## Změnový list

**Projekt:** „Zajištění kapacity a kvality SV Pardubice“  
**Podprojekt 1 - III. Část Intenzifikace ÚV Hrobice**

<b>Číslo smlouvy:</b>	62/20/SOD
<b>Číslo změnového listu:</b>	1/25
<b>Název změnového listu:</b>	PS 03 Venkovní kabelové trasy ÚV Hrobice
<b>Datum:</b>	06/2022
<b>Identifikační číslo EIS:</b>	CZ. 05.1.30/0.0/0.0/17_081/0010874
<b>Název smlouvy:</b>	Zajištění kapacity a kvality SV Pardubice
<b>Smluvní strany:</b>	
<b>Objednatel:</b>	Vodovody a kanalizace Pardubice, a.s. Teplého 2014 530 02 Pardubice
<b>Zhotovitel:</b>	Společnost ÚV Hrobice Vážní 456 Hradec Králové, 503 14

PRÍLOHA č. 2

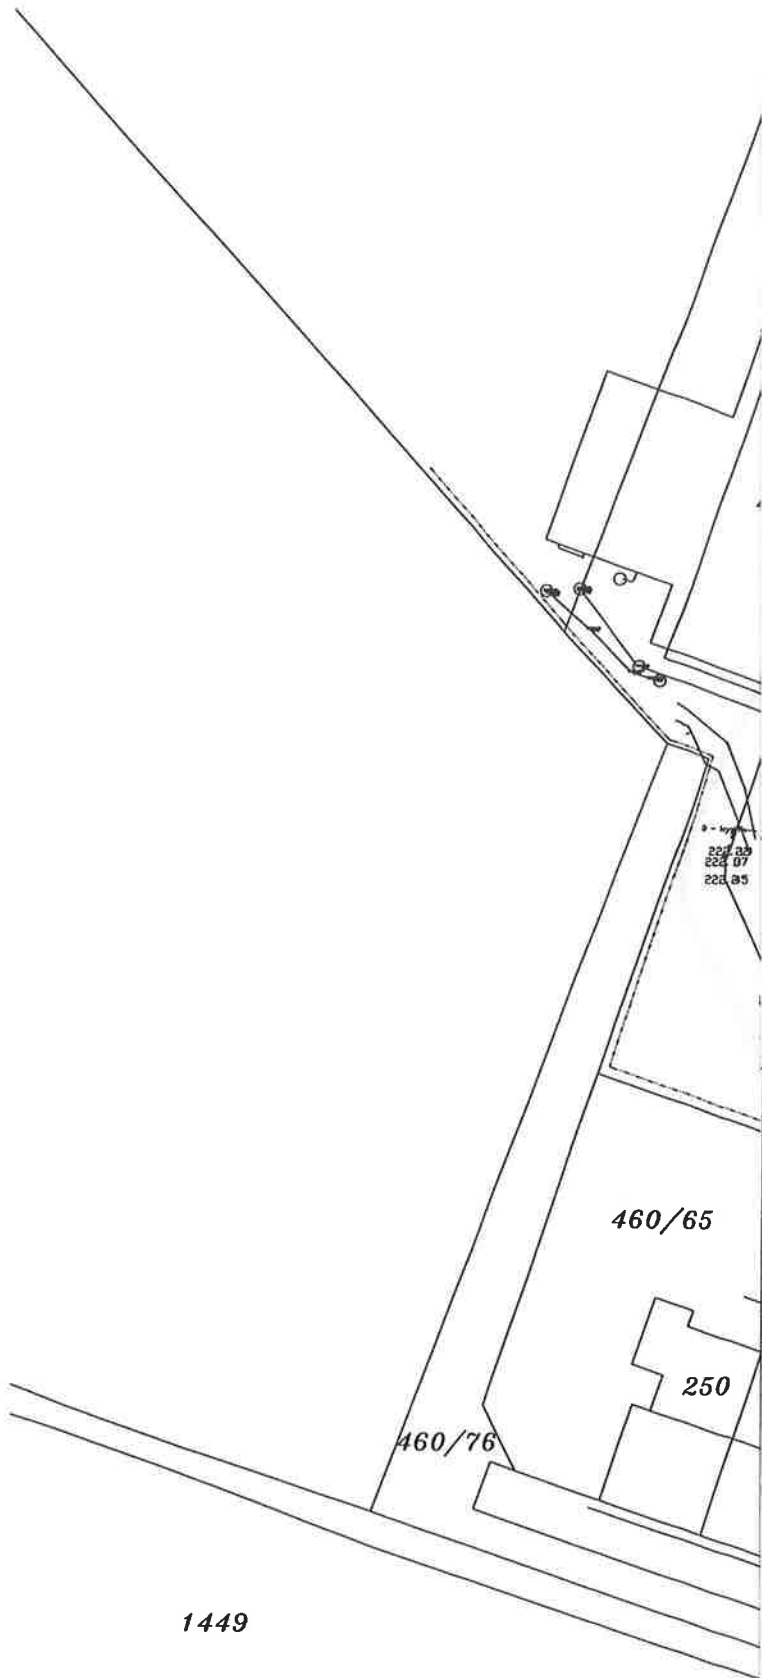
Předmětem změny je méněvýměra kabelů na základě geometrického zaměření. Jako podklad pro určení vícevýměr a méněvýměr slouží dokumentace skutečného provedení stavby zpracovaná na základě geometrického zaměření skutečného stavu po realizaci v PS 03.

Napájecí kabel z TS do staré budovy včetně rozvodu uvnitř budovy  $7 \times 115\text{m} = 805\text{m}$

Napájecí kabel z TS do nové budovy včetně rozvodu uvnitř budovy  $3 \times 165\text{m} = 495\text{m}$

Celková délka kabeláže 1300 m

Původní délka v projektu byla 1610m (položka č.5 SB 1RH1 ), odečet bude 310m.

Snížení ceny díla o 158 100 Kč bez DPH.
